Ausführungsbeispiele für eine 50m-Schwimmhalle in Lobeda-West

29.05.2018

BI „Schwimmhalle für Jena“

Sozialausschusssitzung

Vorschlag der JBG mit Stilllegung der SWH Lobeda-West = Geising + Böker

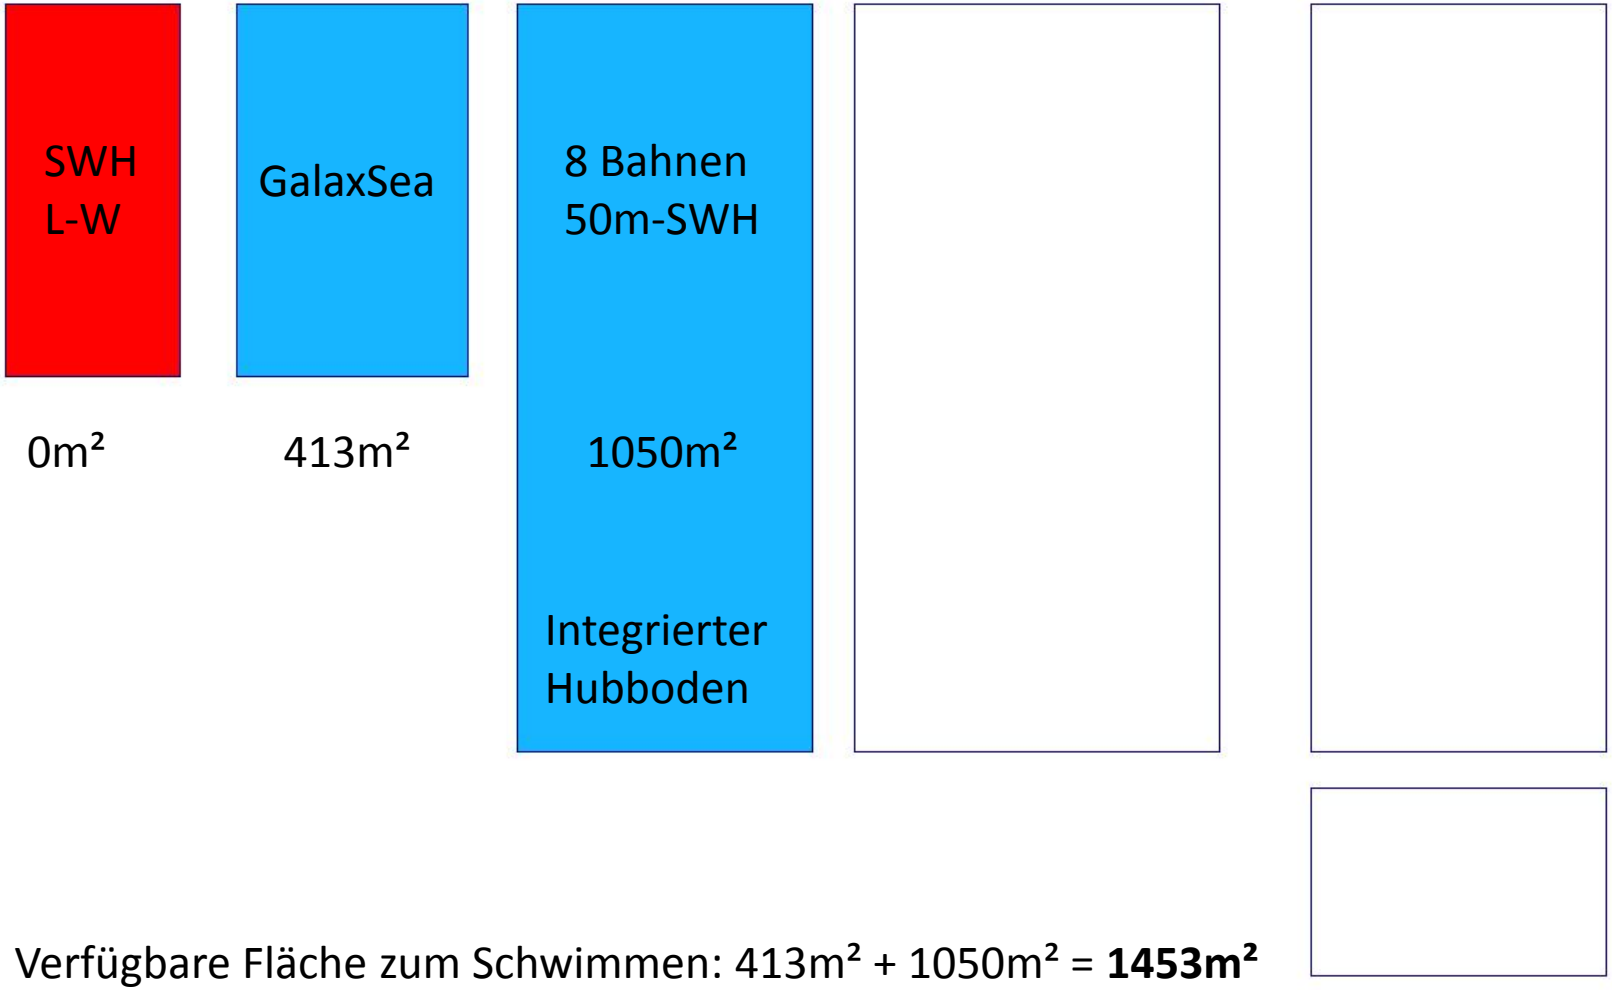
Verfügbare Fläche zum Schwimmen: 413m² + 1050m² = **1453m²**
Betriebskosten bisher nicht geprüft**, nur 81,8% der SEP-Zielfläche!**

Projekt von Geising + Böker im Auftrag der JBG

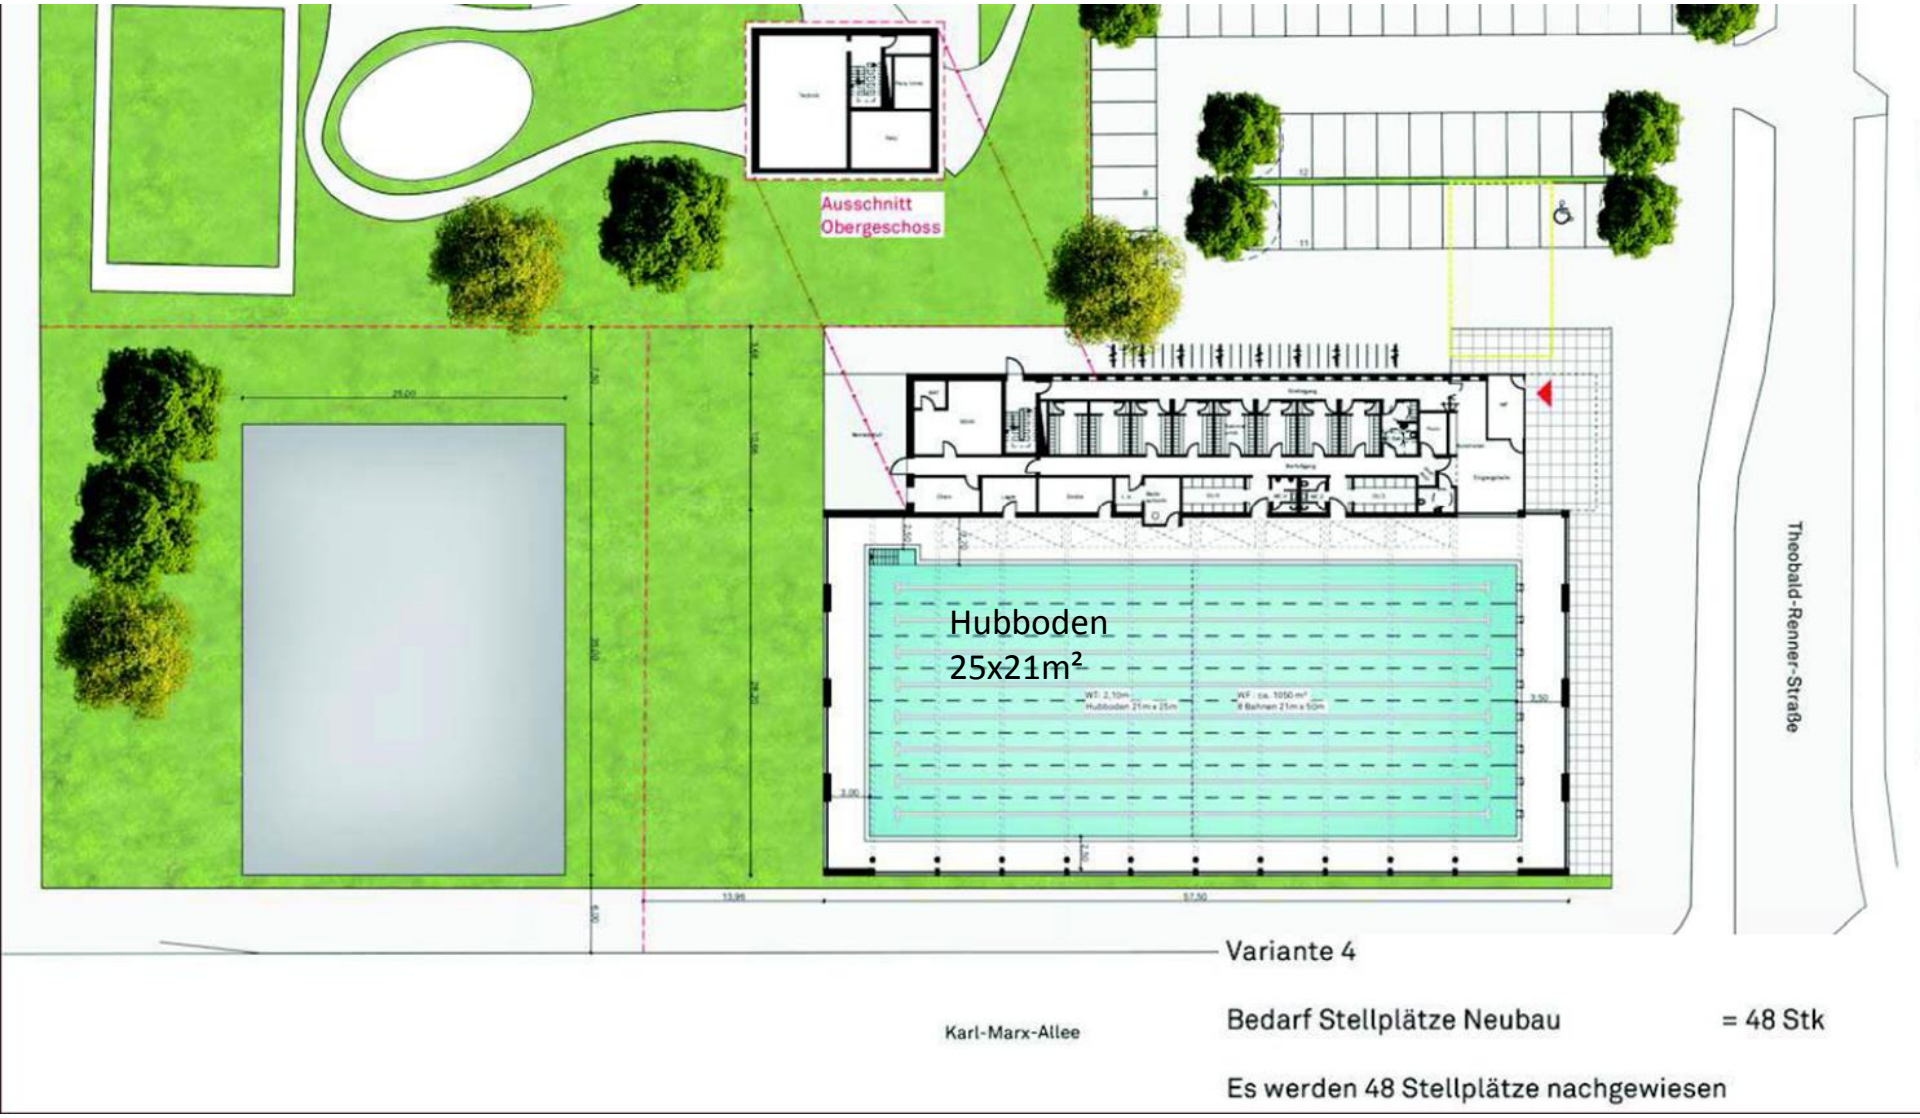
Es gibt keine Verbindung und Konflikte mit dem geplanten Jugendzentrum

Variante 2: 50m-Becken, Querteilung + Hubboden

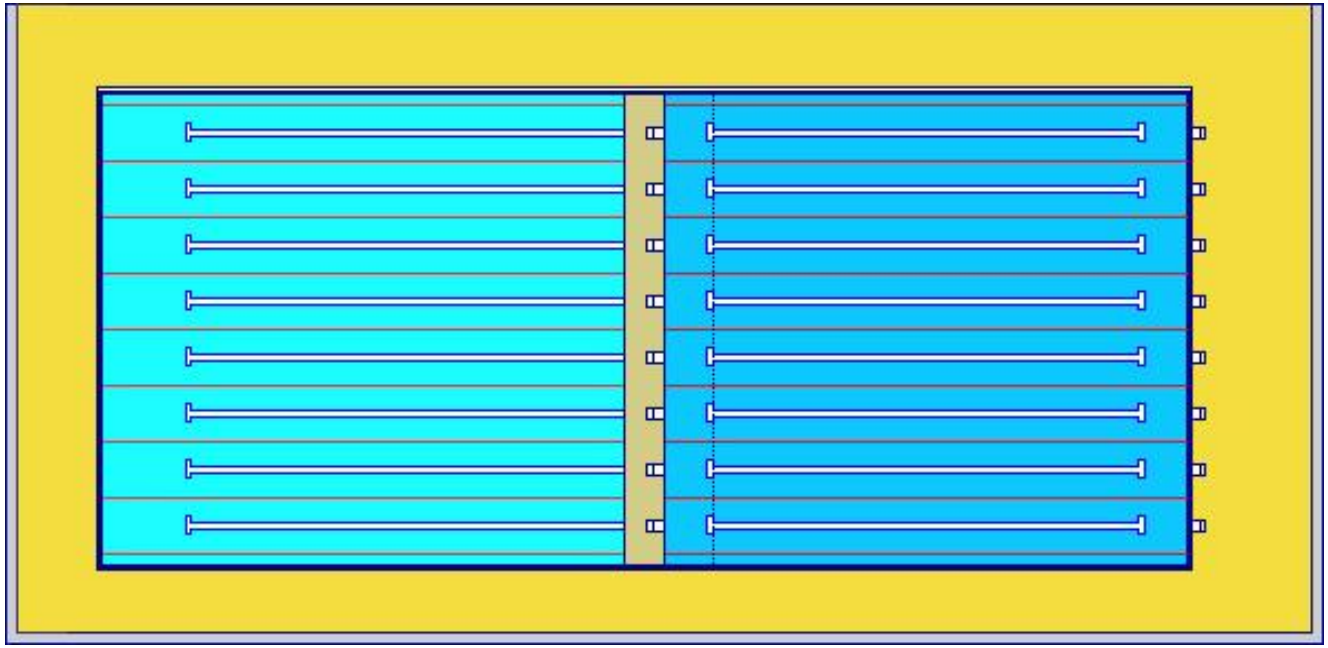
Probleme:

- Hubbodenfläche 25x21m²
- Halbes Beckenvolumen!
- ΔT = 0K ohne Trennwand
- ΔT = 4K mit Trennwand
- ΔT = 2K bei Aufhebung der Trennung

Auswirkungen:

- Verfügbarkeit der Varianten nur nach Wochenplan
- Energiebilanz
- Temperaturverlauf
- Verfügbarkeit (Vorlauf)
- Umrüstzeiten

Adaption des BI-Entwurfes an das Projekt von Geising + Böker

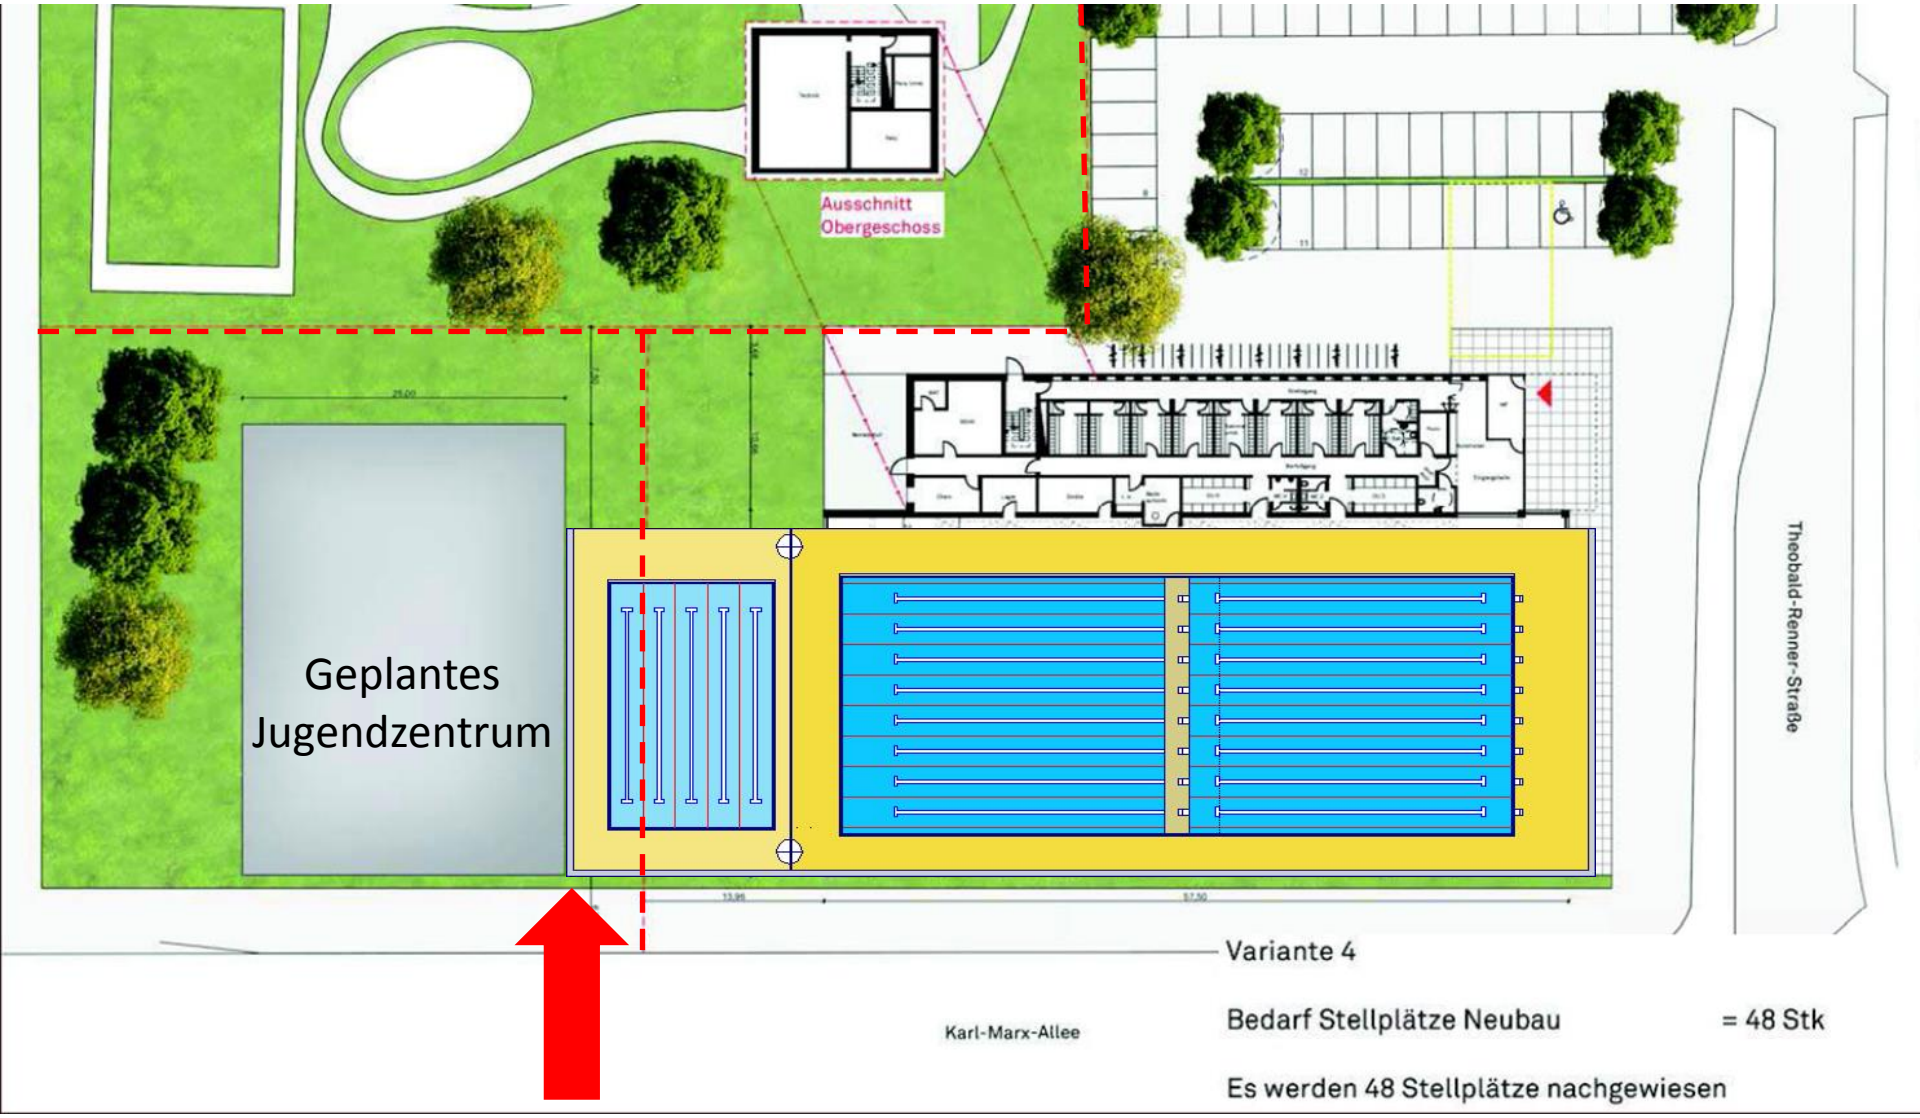
Im Prinzip passt es hin, aber …

Mögliche Variante zur Integration beider Projekte

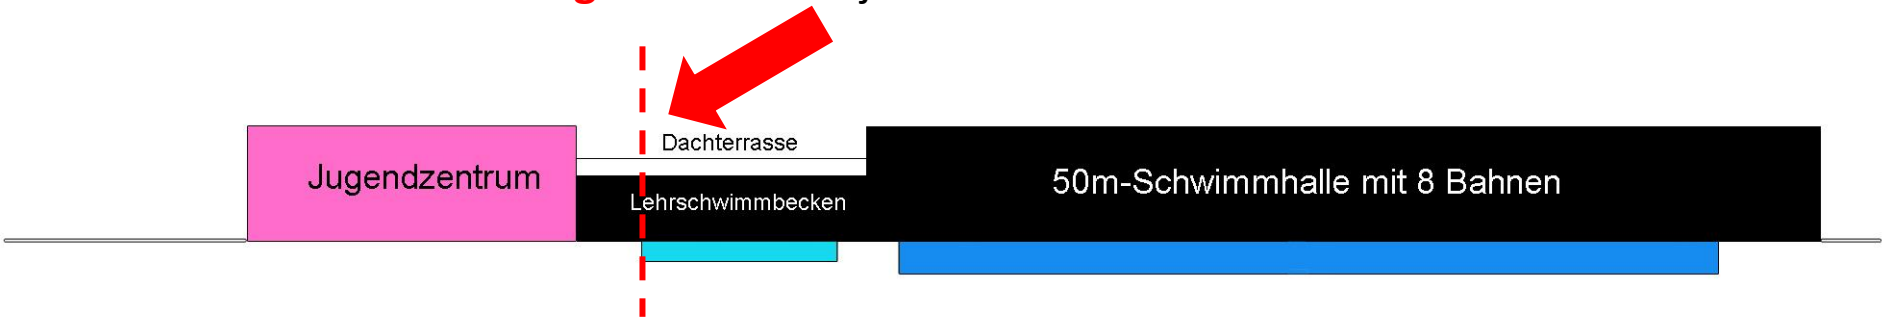
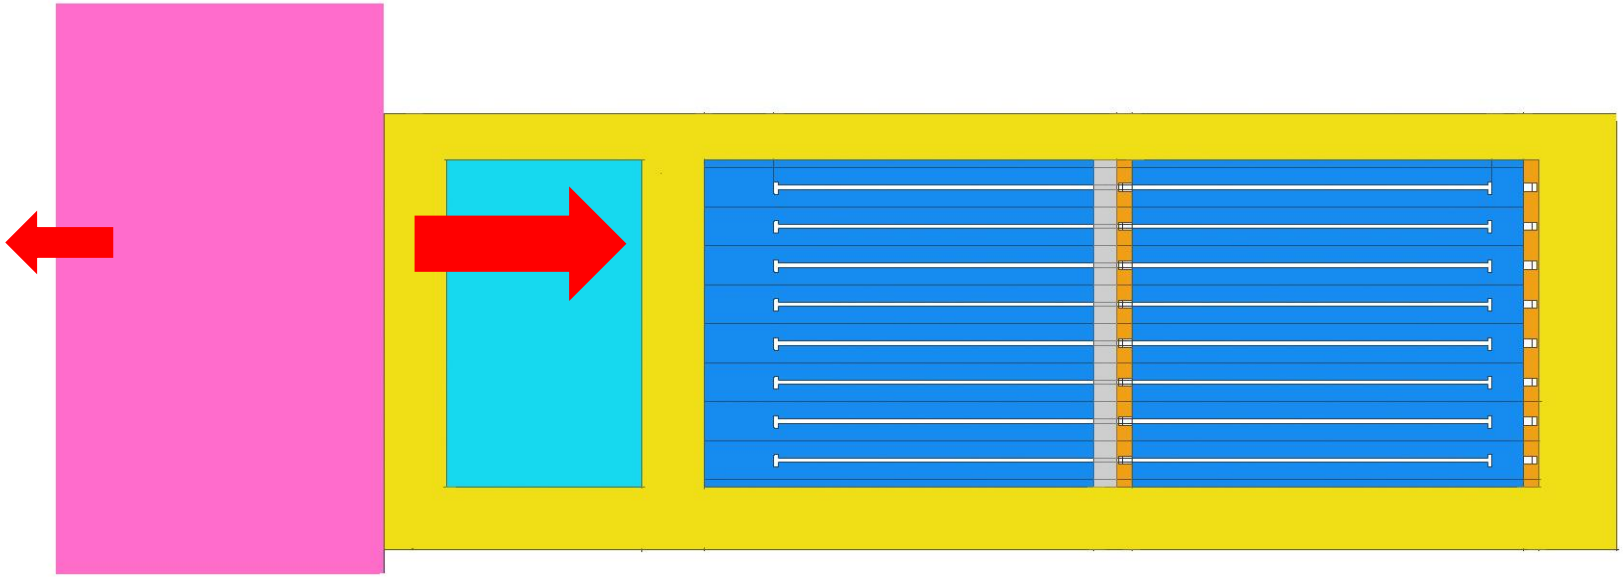
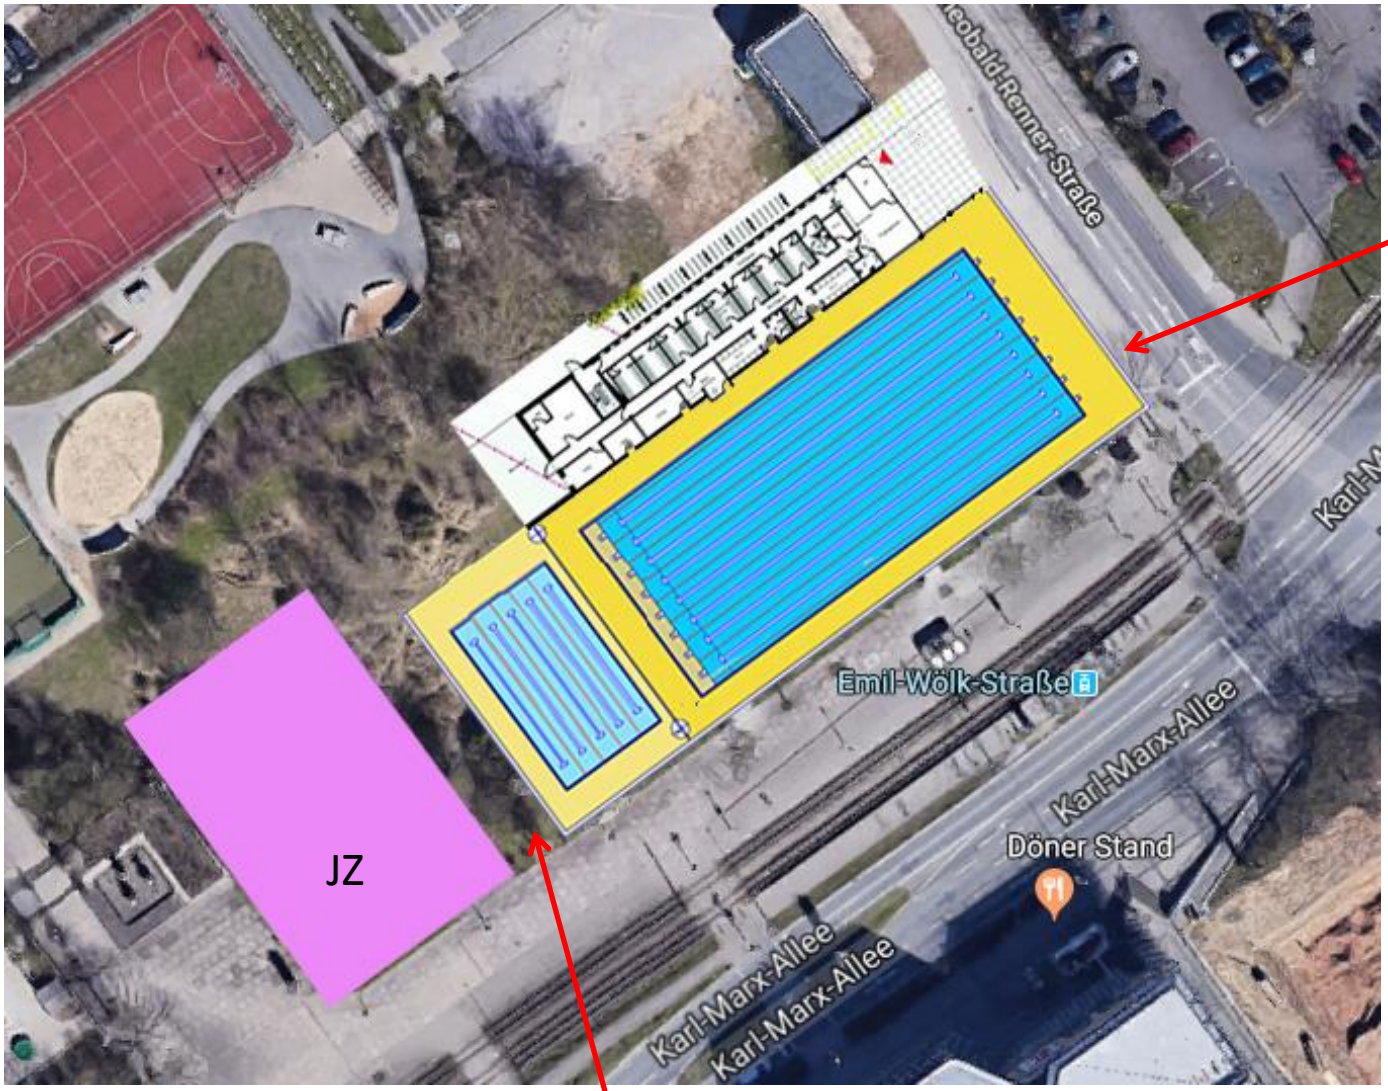
Problem: Ostwand des Jugendzentrums muss weitgehend fensterfrei bleiben, damit angrenzend die **SWH mit LSB** gebaut werden kann.
Als andere Lösung kommt die maximal mögliche Verschiebung der SWH nach Osten infrage, um Konflikte zwischen beiden Gebäuden zu vermeiden. Das Jugendzentrum kann vielleicht 1m nach Westen rücken.
Die **Grundstücksgrenze** wird in jedem Fall überbaut!

Abstand zum
Fußweg max. 0,5m

Baukörperabstand 6m,
JZ am Originalbauplatz

Grundstücksbebauung SWH bis auf Grenze

Mögliche Varianten ohne Integration beider Projekte

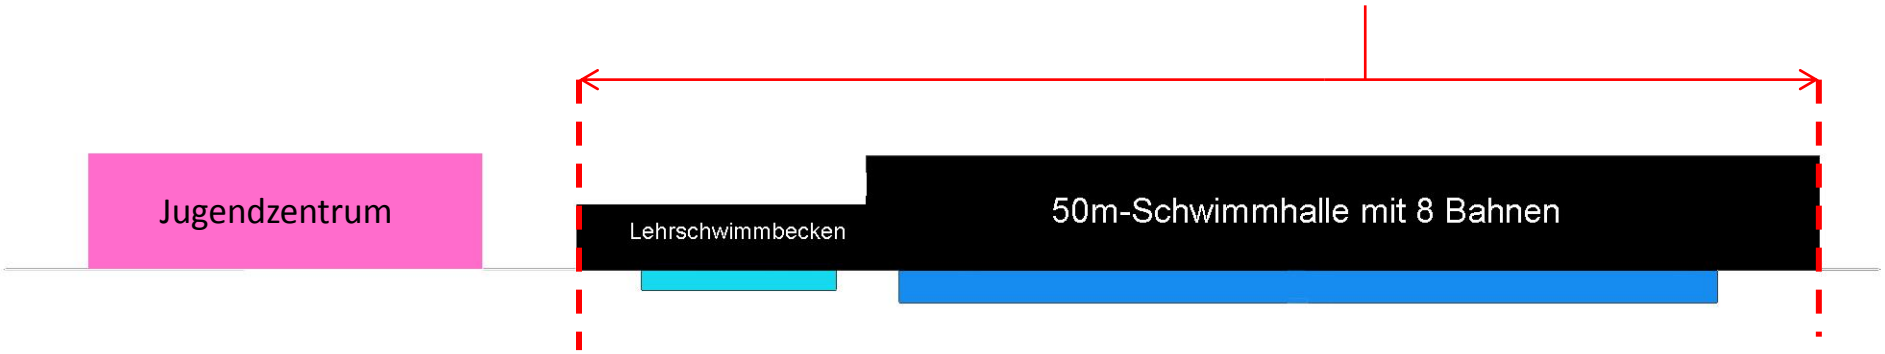
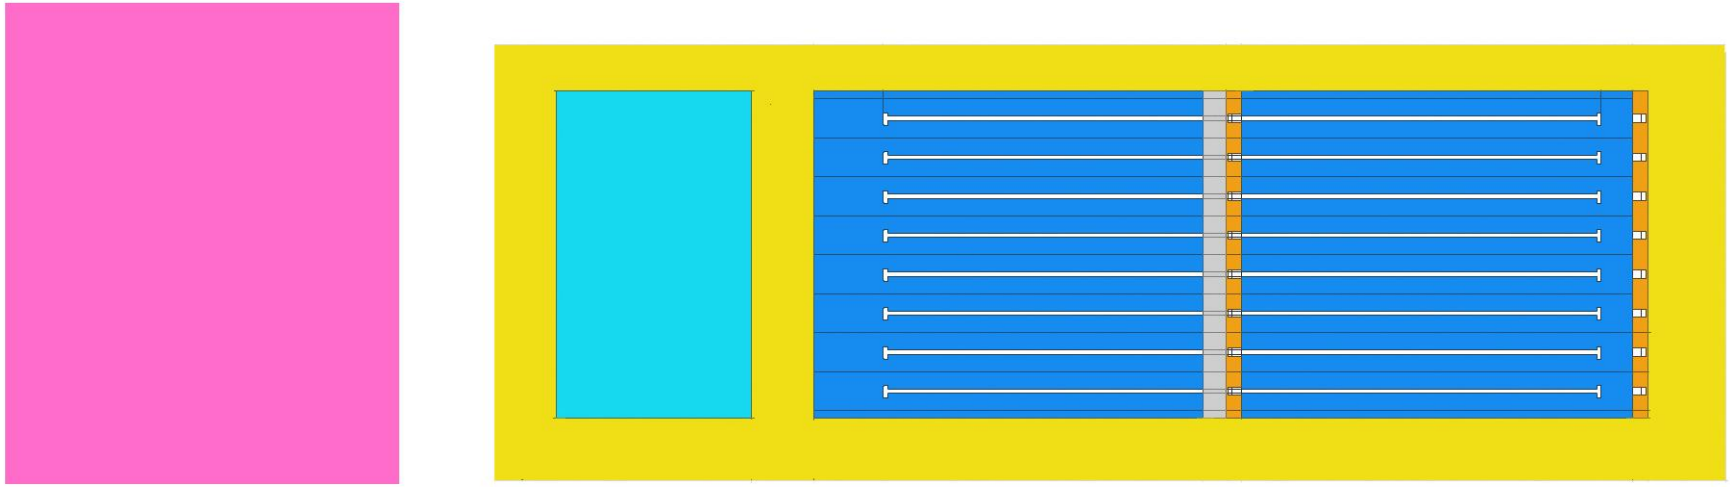
Problem: Ostwand des Jugendzentrums kann max 6m Abstand zur SWH haben, damit die **SWH mit LSB** gebaut werden kann.
Die Schwimmhalle füllt das vorhandene Baufeld in der Länge komplett aus.
Die West- und die Ostwand stehen genau auf den Grundstücksgrenzen.
